耐震建物 08 に係る今後の反映事項

注記 7月31日提出「耐震建物08 耐震設計の基本方針に関する地震応答解析における地盤モデル及び物性値の設定について R18」のうち、P295 第4-1図に追記。
 （追記箇所は青枠及び黄色枠にて示す。）

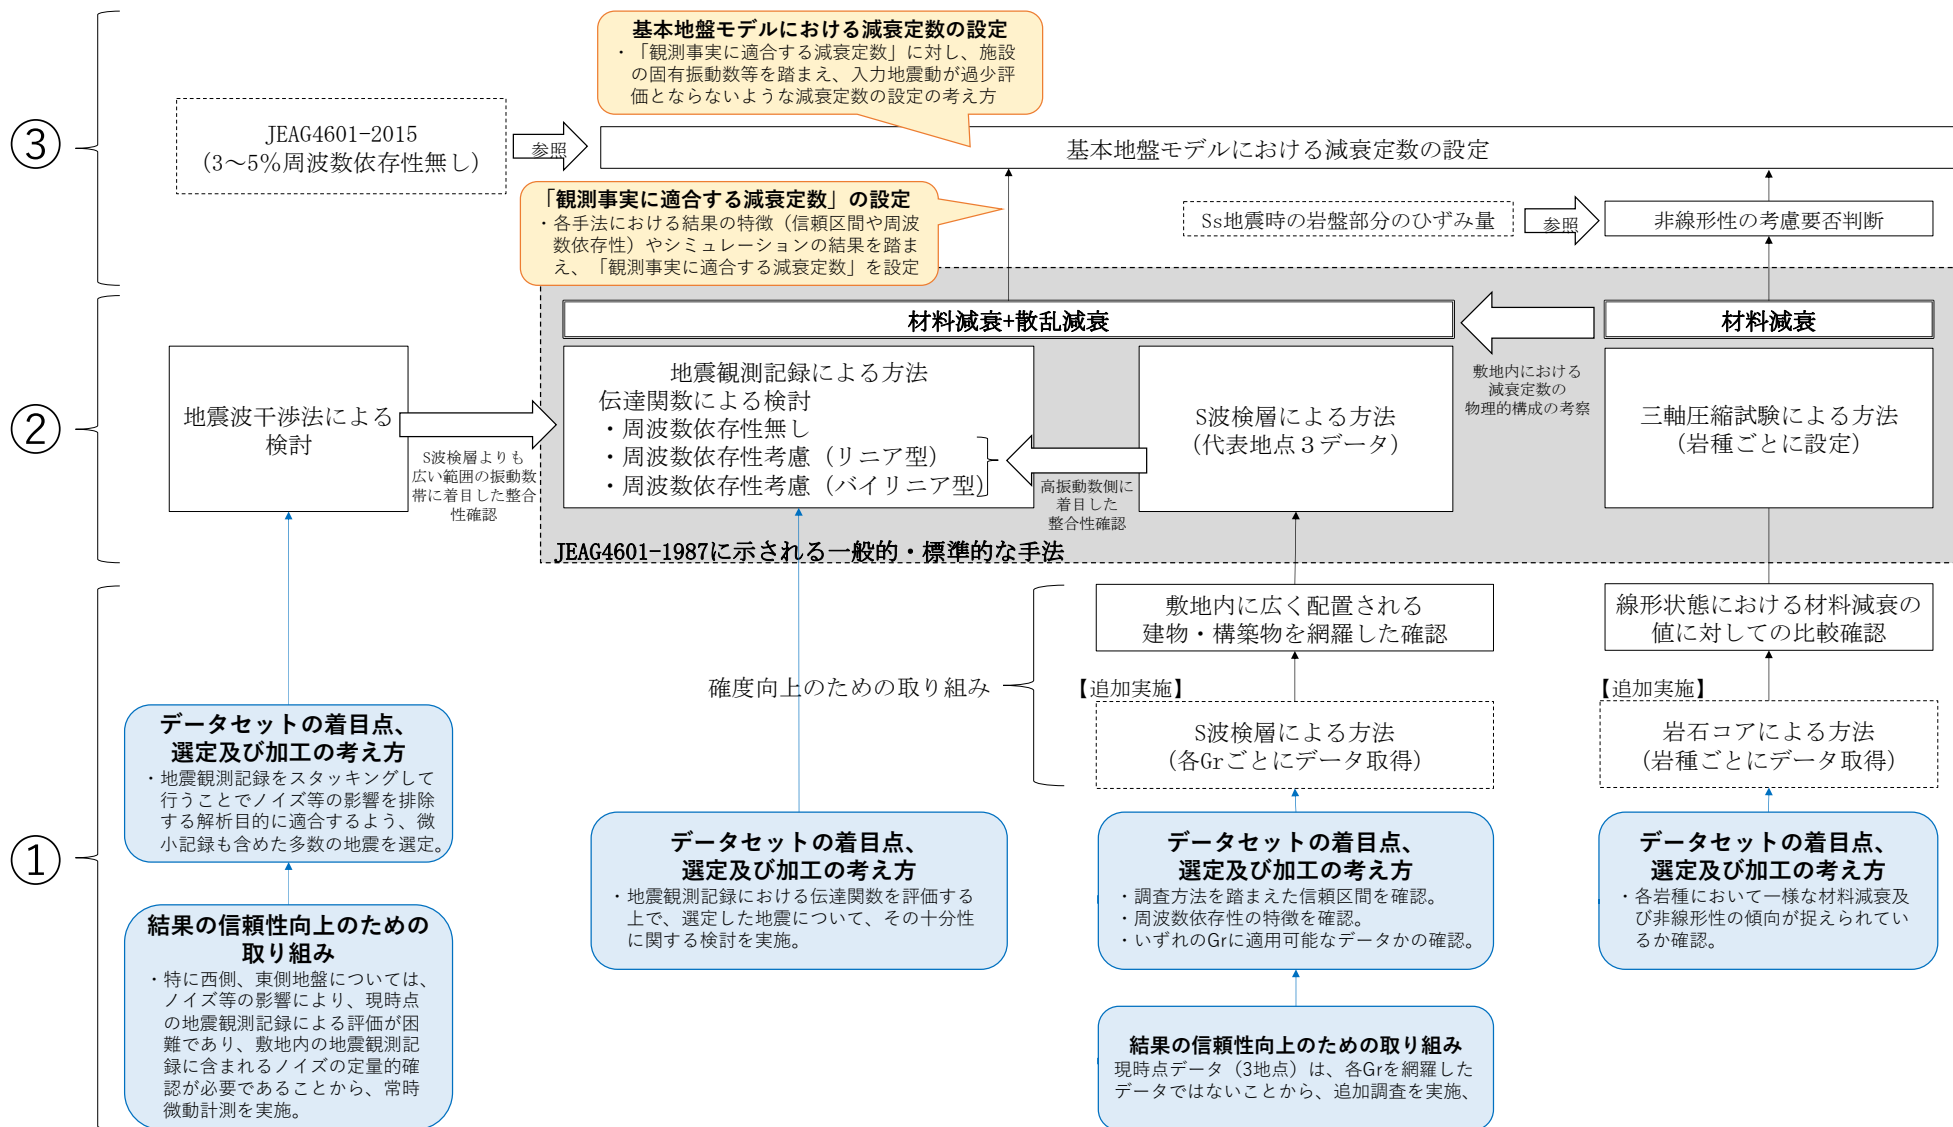
①減衰定数に係る各評価の信頼性を確保するためのデータの精査に係る検討・考察の追記 (次頁図青枠参照)

③観測事実との対比による設計に用いる減衰定数設定の考え方の追記（次頁図黄枠参照）

- 各評価に用いるデータセットの着目点、選定及び加工の考え方。
 - 三軸圧縮試験による方法：P299「5. 三軸圧縮試験による方法」に追記
 - S波検層による方法：P310「6. 敷地におけるS波検層による評価」に追記
 - ：追加調査計画について、現状別紙3に記載の内容を別紙2-3に展開
 - 地震観測記録による方法：P318「7.3.1 評価に用いる地震観測記録」に追記
 - 地震波干渉法による方法：P360「7.4 地震波干渉法による検討」に追記

- まずは、各手法におけるアウトプットの特徴（周波数特性等）を踏まえた「観測事実に適合する減衰定数」を設定。
- 上記を踏まえ、重要な施設の固有周期を踏まえ、入力地震動の算定が過小評価とにならないことの観点で、最終的な「基本地盤モデルにおける減衰定数」を設定。
 - P361「8. 基本地盤モデルにおける岩盤部分の減衰定数の設定」に追記
